**DODATEK č. 1**  
**ke Smlouvě o dílo**  
č. OBJEDNATELE: 0088/2024/OMI

**Dodatek č. 1 ke Smlouvě o dílo na realizaci stavby**  
**„Revitalizace Žákovského potoka a jeho nivy“ ze dne 18.06.2024**

## ZMĚNOVÝ LIST STAVBY

Název stavby: „Revitalizace Žákovského potoka a jeho nivy“

**SITUAČNÍ VÝKRES**  
MĚŘITKO: 1 : 500

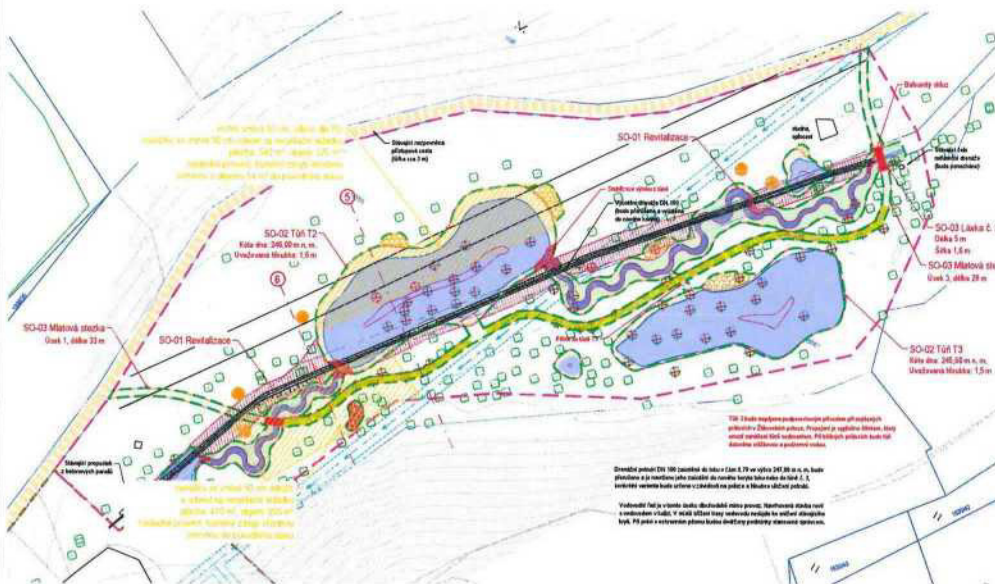
1) V průběhu doby realizace díla byly v rámci zemních prací nalezeny v podloží skryté anomálie (výskyt suti v navážce), v které mělo vzniknout nové revitalizované koryto Žákovského potoka a nebylo možné je předem předvídat. Bylo rozhodnuto o nutnosti výměny materiálu v rozsahu cca 475 m<sup>3</sup>, jeho hrubém přetřídění v rámci staveniště a odvozu suti v objemu cca 222 m<sup>3</sup> a odhadované hmotnosti 290 t na recyklační skládku ve vzdálenosti 6 km. Navážky budou likvidovány v souladu se zákonem o odpadech č. 541/2020 Sb. Autorský dozor stavby zpracoval grafický návrh odtěžby nevhodného materiálu z podloží revitalizovaného toku viz příloha. Celková hodnota víceprací činí celkem 388 651,138 Kč bez DPH. Vícepráce byly odsouhlaseny objednatelem, technickým a autorským dozorem stavby.

Celková bude odčítána 205+270 = 475 m<sup>3</sup> sutě.

Výkopek doporučujeme na místě na hrubo roztřídit mobilní třídící jednotkou. Tim by došlo k částečné separaci sutě a zeminy. Tim by se významně snížil objem odváženého materiálu na recyklační skládku.

Odhadovaný odvoz sutě na recyklační skládku 237,5 m<sup>3</sup>, tedy cca 310 t.

V místě odčítání sutě, se provede zpětný hutněný zásp výkopovou zeminou do původní úrovně. Celkově se jedná o 205 + 54 = 259 m<sup>3</sup> zeminy.

<b>Více práce:</b>		<b>Méně práce:</b>	
výkop sutě:	475 m <sup>3</sup>	naložení zeminy:	- 216 m <sup>3</sup>
přesun do 50 m:	475 m <sup>3</sup>	odvoz zeminy k finálnímu uložení:	- 216 m <sup>3</sup>
přetřídění sutě:	1 soubor	uložení sypaniny - finální uložení:	- 216 m <sup>3</sup>
naložení:	237,50 m <sup>3</sup>	výkop zeminy:	- 216 m <sup>3</sup>
odvoz na skládku:	237,50 m <sup>3</sup>	vodorovné přemístění na stavbě:	- 216 m <sup>3</sup>
poplatek za skládku:	-		
<b>naložení:</b>	<b>259 m<sup>3</sup></b>		
přesun vzd. 50 - 500 m:	259 m <sup>3</sup>		
hutněný zásp:	259 m <sup>3</sup>
